# RÉPONSES A L'AVIS DE LA MRAE EN DATE DU 17 MAI 2023

Avis n°2023-ARA-AP-1511

## Demande d'autorisation environnementale Renouvellement et extension d'une carrière de calcaire

Département de l'Isère (38), commune de Saint-Baudille-de-la-Tour

*Illustration 1 : Localisation des mesures de bruit*  
Source : Etude acoustique ORFEA 2020

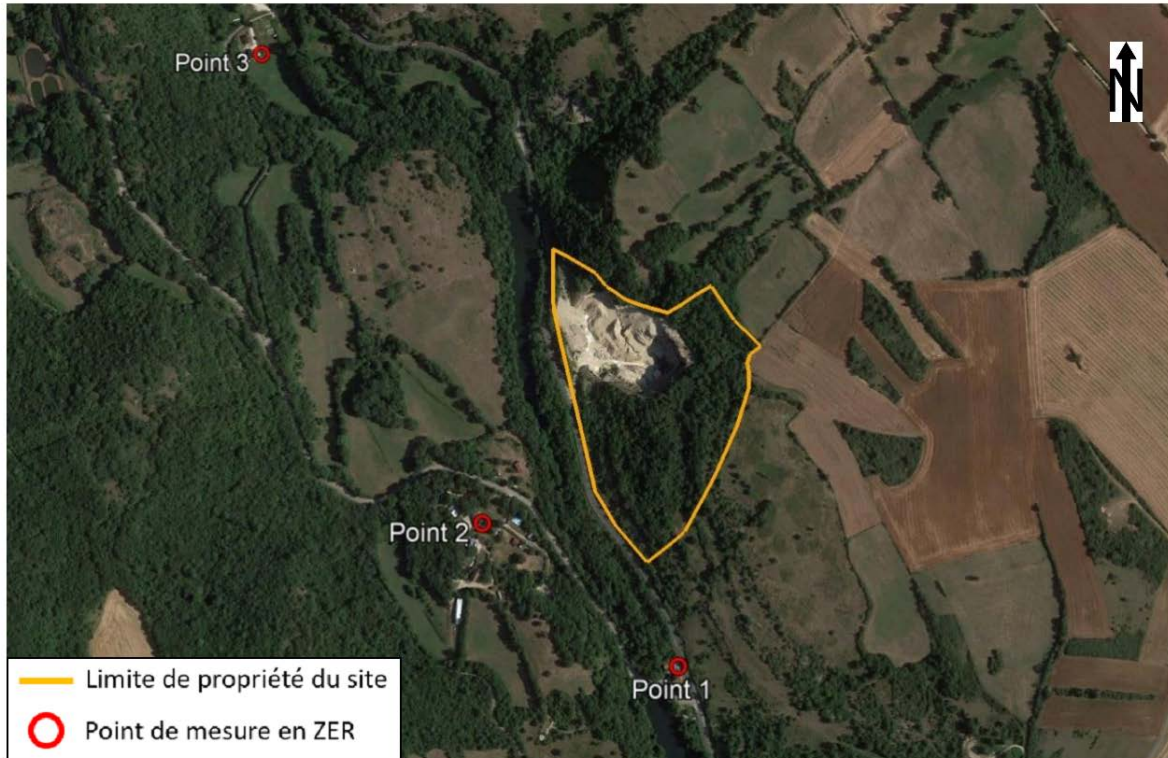
**L'Autorité environnementale recommande de justifier le choix de la localisation des points de mesure en particulier pour le point au lieu-dit « Posa Faux », et de réaliser de nouvelles mesures au niveau de l'habitation la plus proche du site.**

Le hameau de « Posa Faux » correspond au point n°2. Le sonomètre a été posé à côté de l'habitation du hameau la plus proche du projet. Un bâtiment est visible au Nord-Est du point n°2. Il s'agit d'un hangar ouvert sur 2 côtés et non d'une habitation.

Illustration 2 : Carte des comptages routiers  
Source : Conseil général – Année 2019

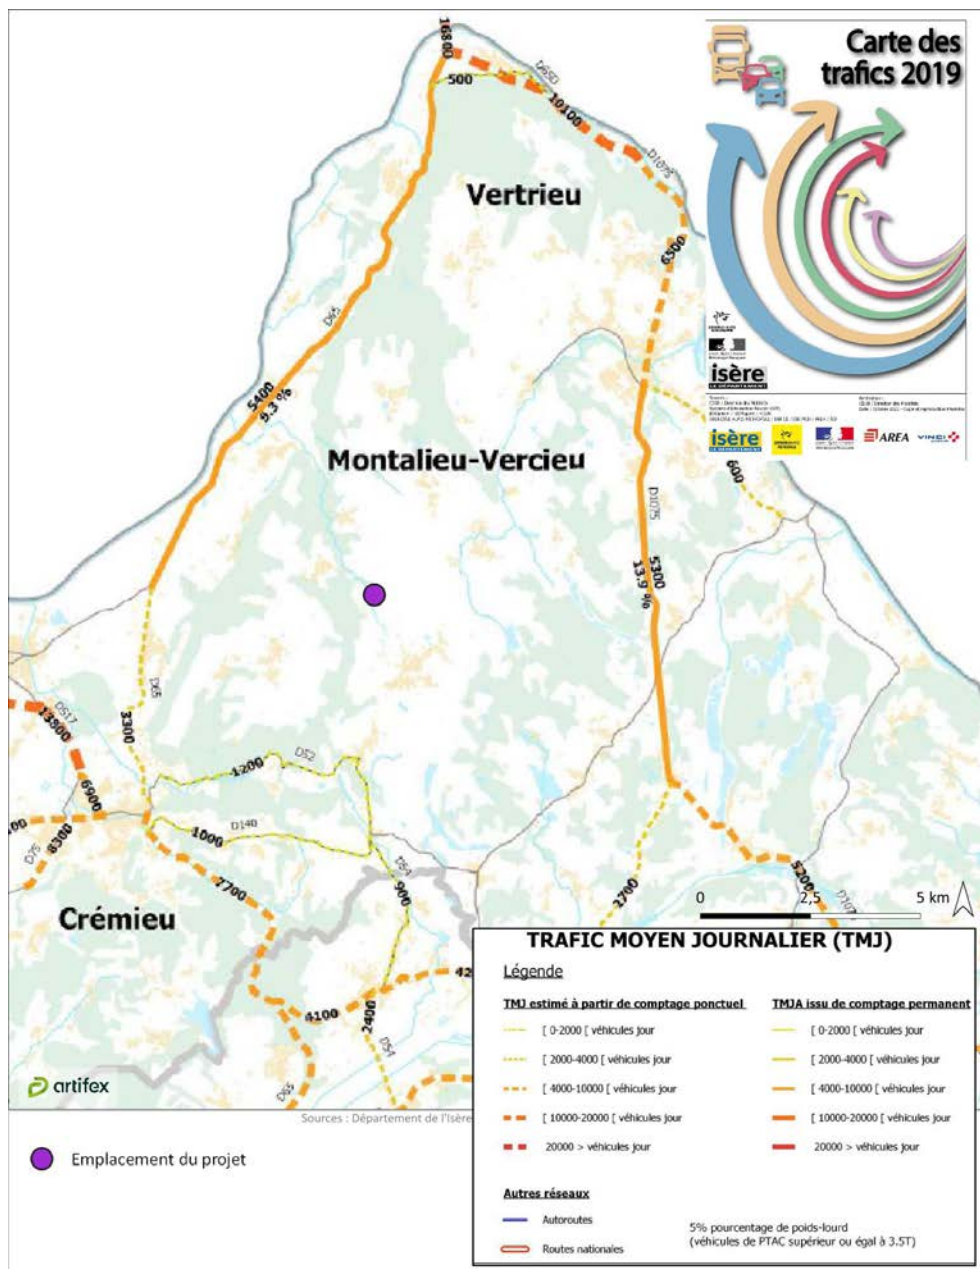
**L'Autorité environnementale recommande de compléter l'état initial avec des données de trafic.**

Comme expliqué au § 3.8.7 de l'Etude d'impact, **il n'existe pas de comptages routiers sur la RD 52a** qui sera empruntée par les camions pour le transport et la commercialisation des matériaux extraits du site. La carte fournie par le conseil général est la suivante (les dernières données disponibles datent de 2019) :
